COMMUNE D'ARC ET SENANS
MAIRIE - 28 GRANDE RUE 25610 ARC-ET-SENANS.

Demande d'examen au cas par cas préalable à la réalisation d'un forage AEP
(reconnaissance et exploitation) dans les alluvions anciennes du Pliocène (Cailloutis
de la Forêt de Chaux).

Mémoire en réponse

16 MAI 2024

Coupe géologique prévisionnelle du forage.
D'après la coupe du forage F4.

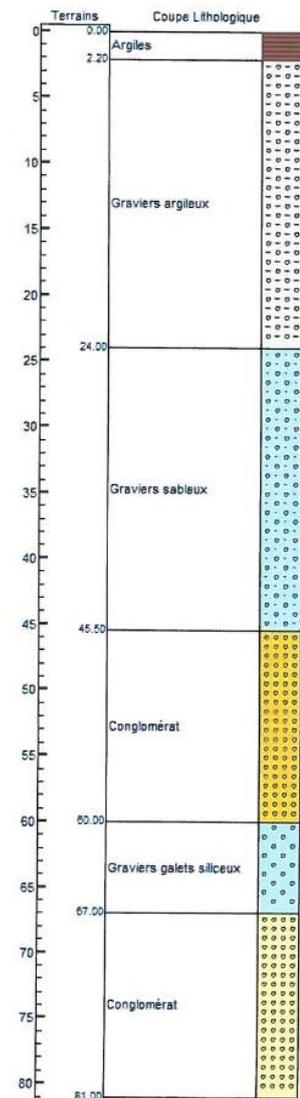
- en rubrique 3 du cerfa n°14734, il est mentionné un projet de forage de 80 m de profondeur, cependant, dans la rubrique 4.5 du même formulaire prévu pour indiquer les dimensions et caractéristiques du projet, il est indiqué "10 mètres". A quoi cela correspond-il ? Par ailleurs, merci de reprendre les caractéristiques du projet dans cette rubrique ;

Pour la rubrique 4.5 les 10 m représentent les dimensions nécessaires pour installer l'atelier de forage. Il faut plutôt comprendre une surface de 100 m². A l'issue des travaux il restera une dalle de 2x2 m. La profondeur du forage est bien de 80 m.

- Profondeur prévue : environ 80 m.
- Niveau statique de l'eau : 5 m.
- Mode de foration : Tubage à l'avancement.
- Diamètre de foration et d'équipement du forage : 254 mm équipé en tube PVC 125 mm.

- Equipement tube PVC diamètre 163x180 mm avec gravillon filtrant à l'extrados du tubage. Tubes lisses en tête et crépines dans les parties productives à fentes de 1 mm.
- Bouchon d'argiles et cimentation de 0 à 10 mètres pour assurer l'étanchéité des ouvrages vis-à-vis des circulations superficielles.

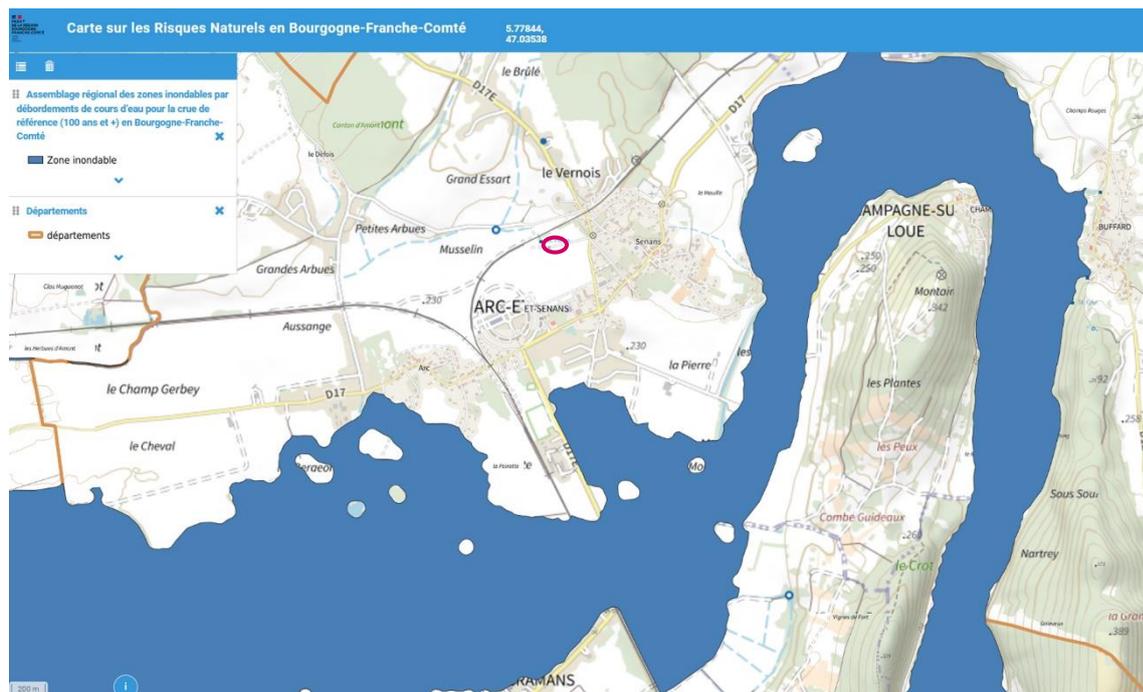
- le projet s'inscrit au sein du périmètre "zone tampon" du site inscrit "Salines royales d'Arc et Senans" : quelle distance ? quelles incidences potentielles au regard du paysage, cône de vue et mesures d'évitement, de réduction ou de compensation prévue pour arriver à une incidence non significative du projet sur ce thème ?

Pour respecter la zone tampon, l'ouvrage final correspondra à une dalle d'environ 2 x 2 m haute de 20 cm (voir photo du forage F4 ci-dessous).
